高浜発電所3,4号炉 運転期間延長認可申請 審査会合における指摘／質問事項の回答

2023年8月31日
関西電力株式会社

審査会合における指摘／質問事項の一覧

②劣化状況評価に係る評価プロセスの確認について(1/2)

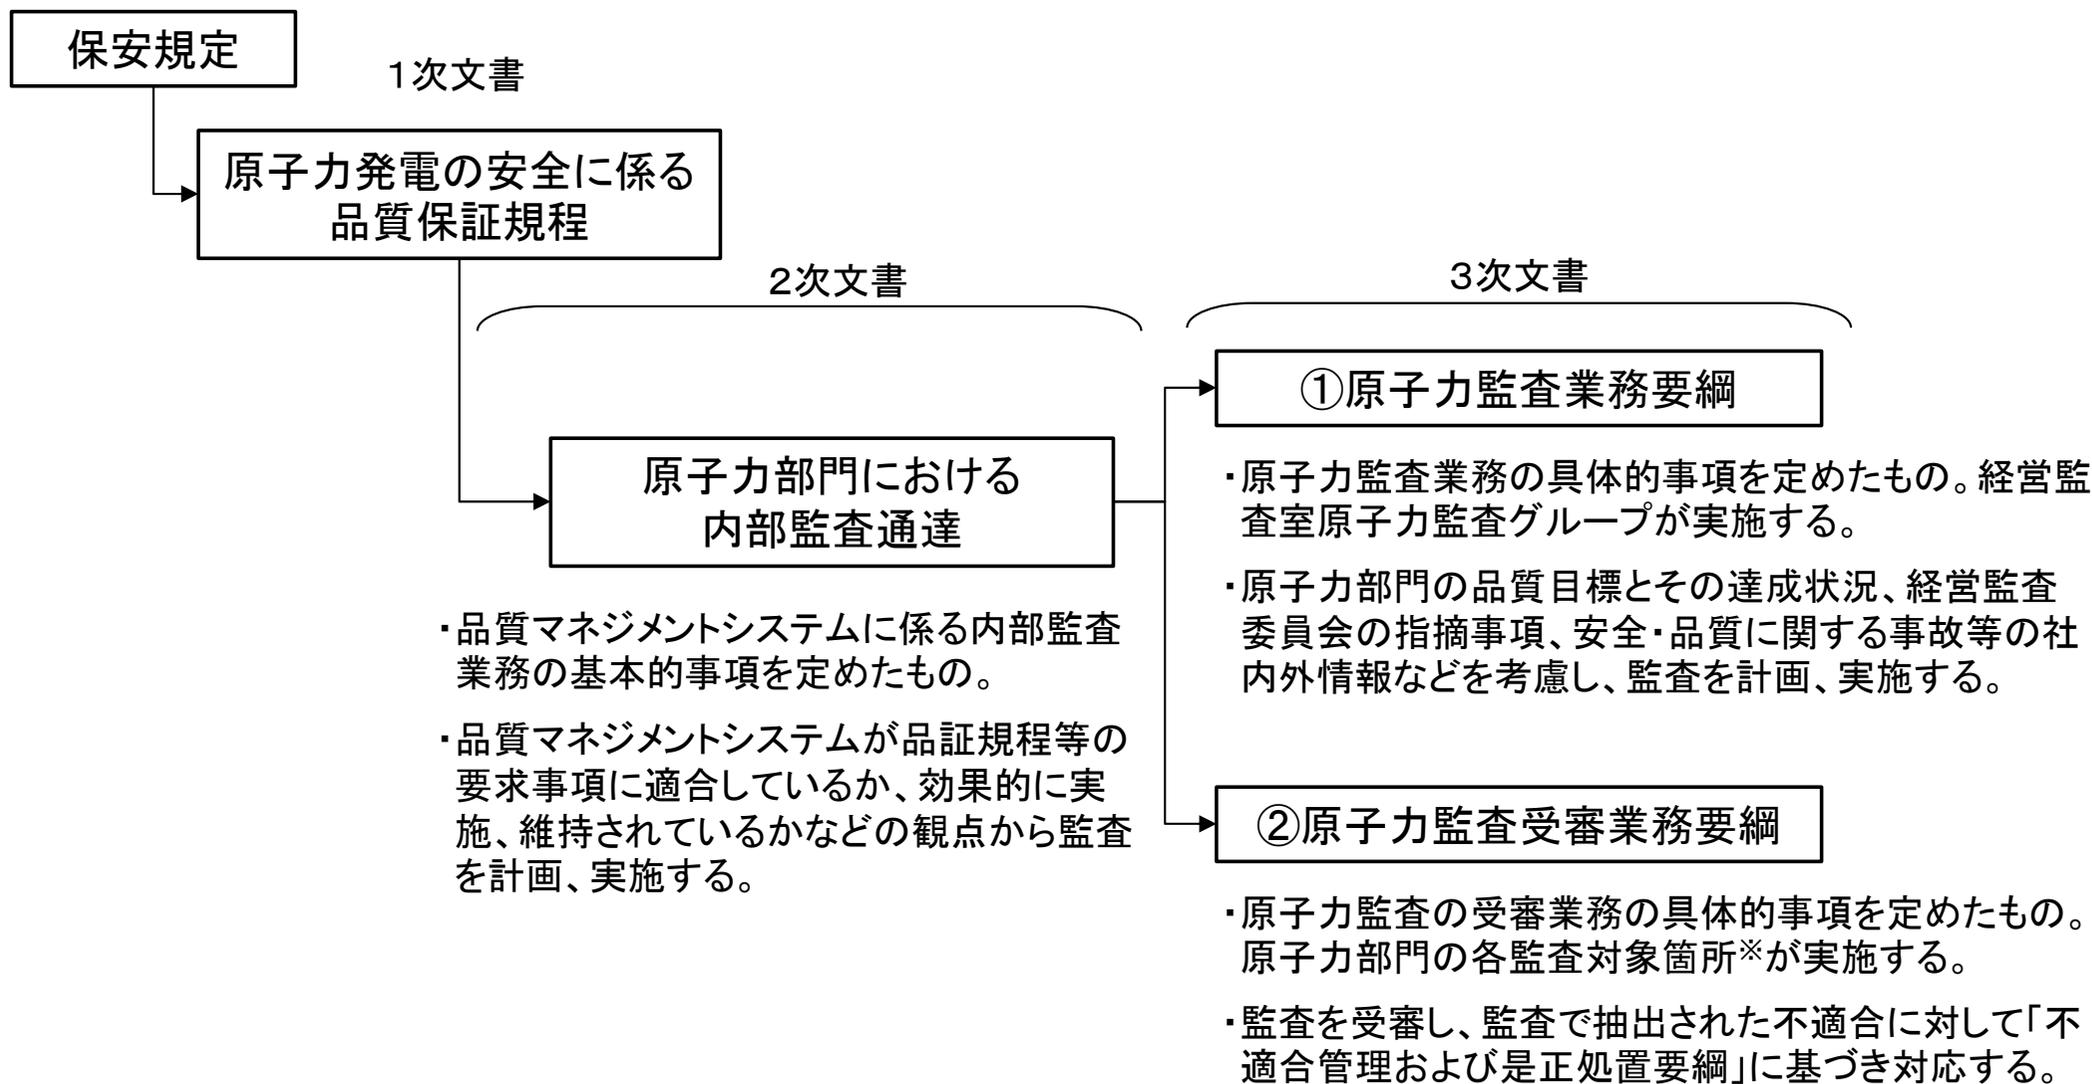
No	指摘／質問事項	回答頁
① (特別点検(コンクリート))	遅延膨張性のアルカリ骨材反応の潜在性について説明すること。	次回審査会合で回答予定
② (共通事項)	社内規程に基づいてどのような体制で評価プロセスのチェックを行ったか説明すること。	本日回答
③ (中性子照射脆化)	第5回監視試験で得られたデータについて、どのように分析して、特異な脆化が生じていないと考えたか説明すること。	個別事項説明時に別途説明予定
④ (照射誘起型応力腐食割れ)	3号炉の第9回定検で実施したバッフルフォーマボルトの超音波探傷検査について、具体的な方法、目的、適用規格等について説明すること。	個別事項説明時に別途説明予定

QMS文書に従い、劣化状況評価の実施体制を構築し、実施手順を確立している。

社内標準「安全管理業務要綱」に従い策定した「高経年化技術評価の実施計画」(以下、「実施計画」という。)により実施体制を構築。

社内標準「安全管理業務要綱」に従い「実用発電用原子炉施設における高経年化対策実施ガイド」、「原子力発電所の高経年化対策実施基準:2008」などに準拠して策定した「高経年化対策実施手順書」(以下、「実施手順書」という。)により実施手順を確立。

- ・プロセス確認箇所は、実施計画に基づき、評価書案の作成業務の実施手順(プロセス)が順守されていることを確認。
- ・プロセス確認は、実施計画に定めるプロセス確認の長が行う。

- ・保全計画グループチーフマネジャーは、実施手順書に基づき、評価書案の作成にかかる調査・評価および妥当性確認の実施プロセスが遵守されていることを各実施プロセスに関わっていない者に確認させる。
- ・確認者は、実施手順書に基づくプロセス確認チェックシートにより確認を行う。

⇒上記社内標準に従い、構築した実施体制・実施手順のもと、保全計画グループ内で確認者を選定、プロセス確認を行い、保全計画グループチーフマネジャーが承認。

なお、30年目と今回(40年目)の高経年化技術評価のプロセスの確認項目は同等である。
